Přehledový list připomínek v lokalitě 905 / Vidoule

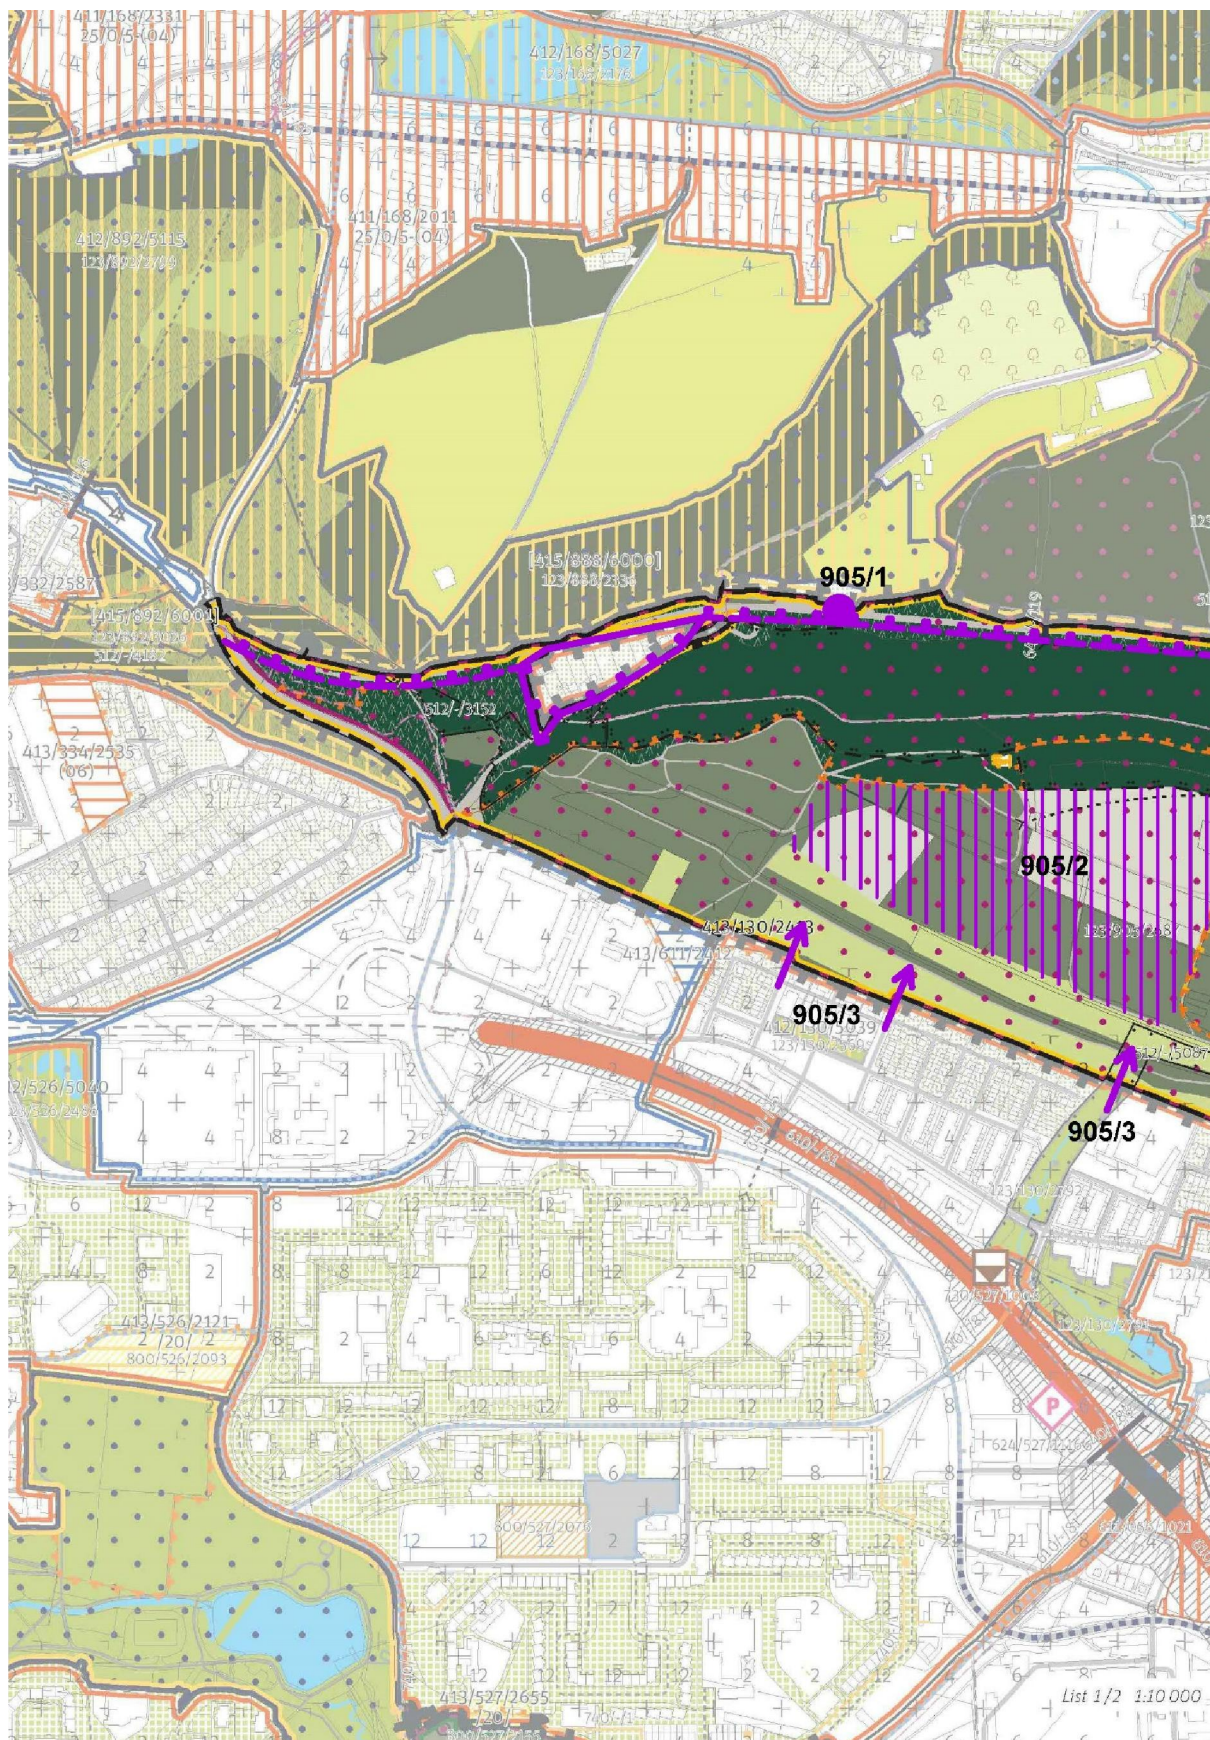
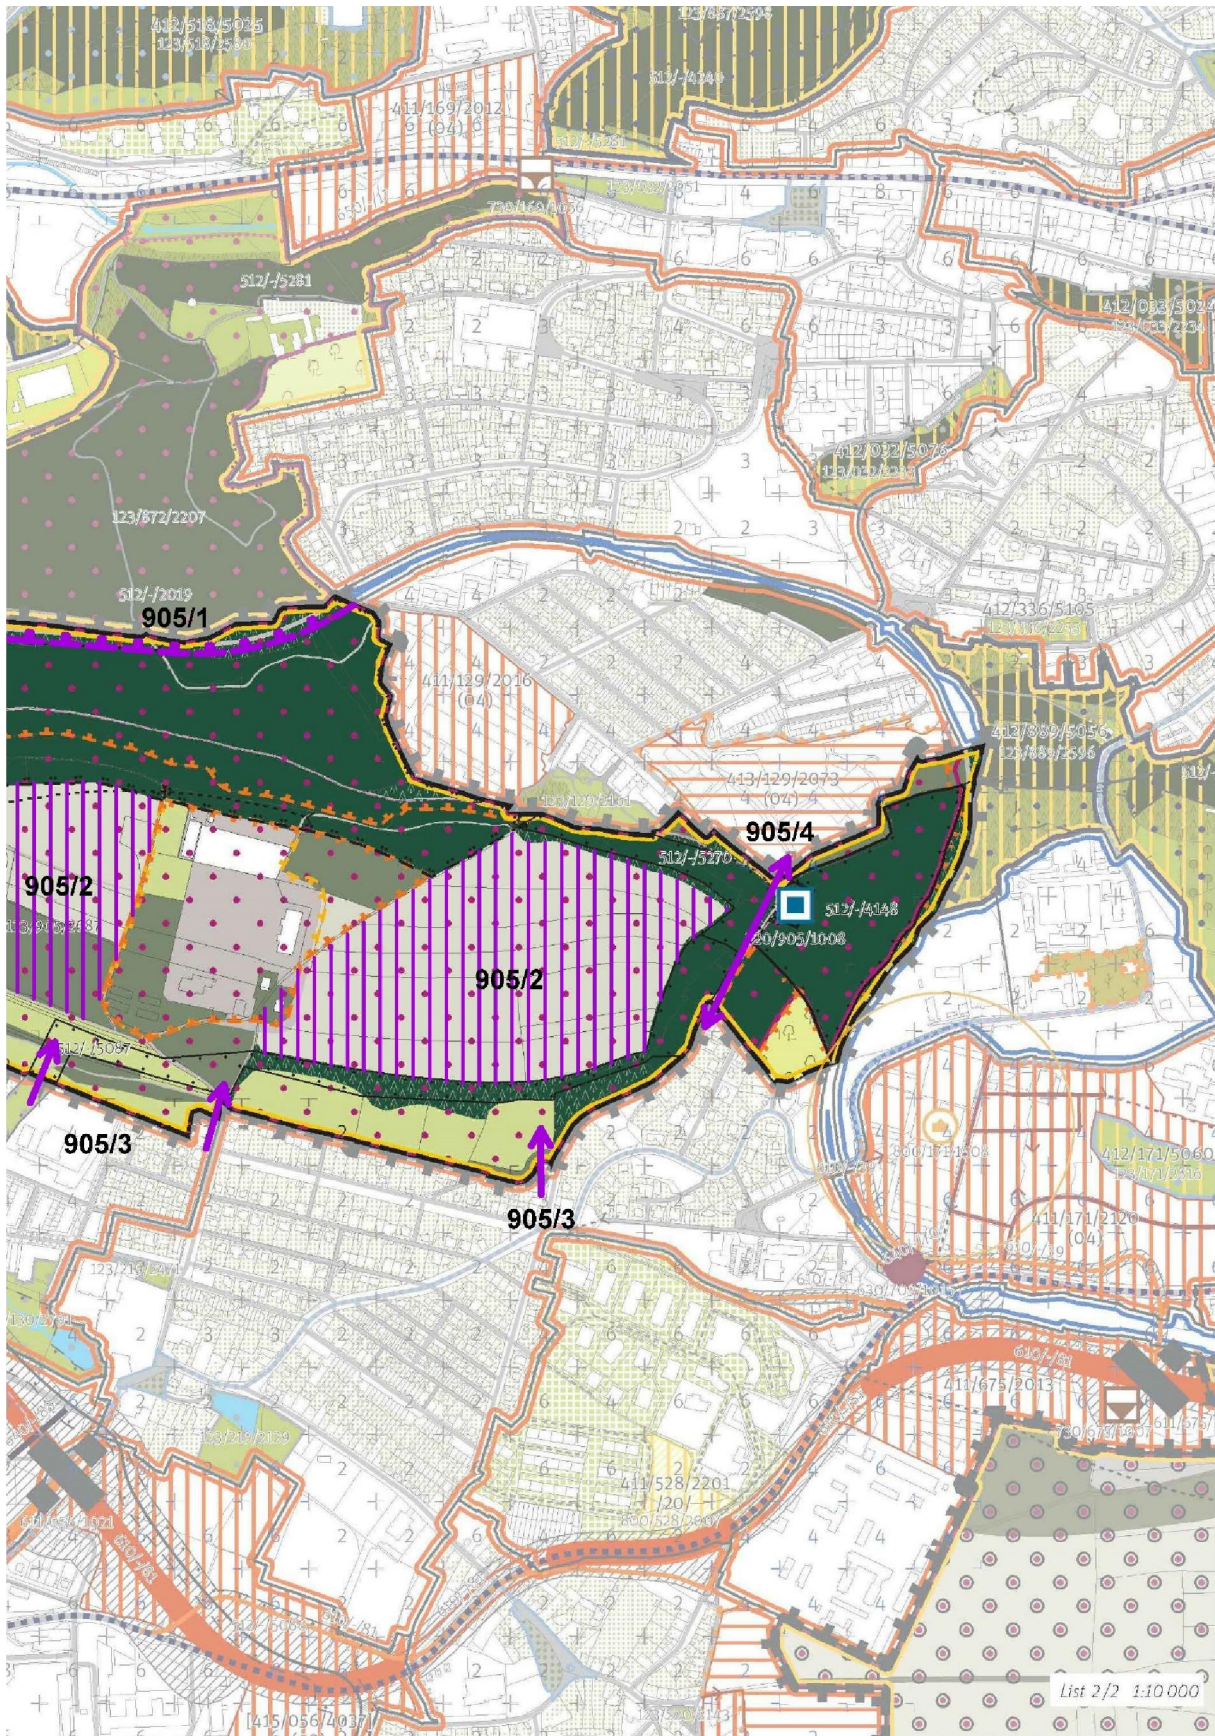
dtto lokalita 709**Změnit severní hranici - posun hranice zastavitelného území na hranici s lineární strukturou lokality č. 709/Trať Pražský Semmering I. Zobrazit stávající zastávky. Tato připomínka je zásadní.**

Odůvodnění: Lineární struktura lokality č. 709/Trať Pražský Semmering I. je jasně v krajině propsaný prvek železnice, která se při plánované modernizaci může navíc drobně korigovat. Není důvod železnici ohraničující nezastavitelnou lokalitu č. 905/Vidoule zahrnovat do krajiny s argumentem zpracovatele „nezobrazování technické infrastruktury v krajině“.

Území východně a západně od „samoty vodojemu“ navrhnout jako transformační, nestavební, plochu pro rekreaci, v nezastavitelném území. Tato připomínka je zásadní.

Odůvodnění: MČ Praha 5 prosazuje změnu zanedbaného území na rekreační nestavební území s minimálním zázemím typu občerstvení, půjčovna spotřebních potřeb, zpevněné cesty a parkový mobiliář. Návrh vyjímající celou lokalitu ze zastavitelného území MČ Praha 5 chápe jako správnou ochranu území před tlakem na bytovou zástavbu. Současně však má významná část lokality významný rekreační potenciál, MPP zařazuje lokalitu do nejvyšší kategorie - metropolitního parku, který potřebuje základní vybavení pro intenzivní využití tam, kde není v rozporu s požadavky ochrany přírody. Umístění transformační plochy v nezastavitelném území je v MPP možné s odkazem na lokalitu č. 926/Dívčí hrady.

dtto lokalita 129**Vyznačit významné spojení obytných území severně od Vidoule k metru Jinonická - MK Na Pomezí. Tato připomínka je zásadní.**

Odůvodnění: Současný stav jednosměrného průjezdu s omezeným průjezdem BUS MHD způsobuje nadměrné a nelogické zatížení údolí Motolského potoka. Průjezd nezastavitelnou lokalitou dle metodiky MPP není vyznačen, ale vyznačení významného spojení je možné.

dtto také lokality 129, 130, 219**Chybí vyznačení prostupnosti do a z rekreačního území Vidoule. Tato připomínka je zásadní.**

Odůvodnění: Lokalita přímo sousedí s obytnými lokalitami č. 129/Pod Vidoulí, 130/Na Vidouli a 219/Jinonice; nejsou fixována propojení do těchto lokalit z prostoru Vidoule.

dtto lokalita 334**Připojit oddělenou součást lokality č. 334/K Vidouli do lokality č. 905/Vidoule jako samotu v nezastavitelné lokalitě. Tato připomínka je zásadní.**

Odůvodnění: Lokalita č. 334/K Vidouli by měla být územně spojitá - odtržený kus území u Upolínovy ulice tvoří „samotu“ v rámci Nezastavitelné lokality č. 905/Vidoule.

Zohlednit probíhající změnu ÚPn v území: Z2907. Tato připomínka je zásadní.

Změnit regulativy lokality. Tato připomínka je zásadní.

Odůvodnění: Změnit regulativy lokality tak, aby byl možné realizovat parkovou plochu pro rekreaci ve volné přírodě a stavby zázemí související s rekreačním využitím, jako jsou parkoviště, hygienické a další zázemí parku, což je v souladu současným využíváním Vidoule. Chybí však potřebné zázemí a kultivace rekreační plochy.
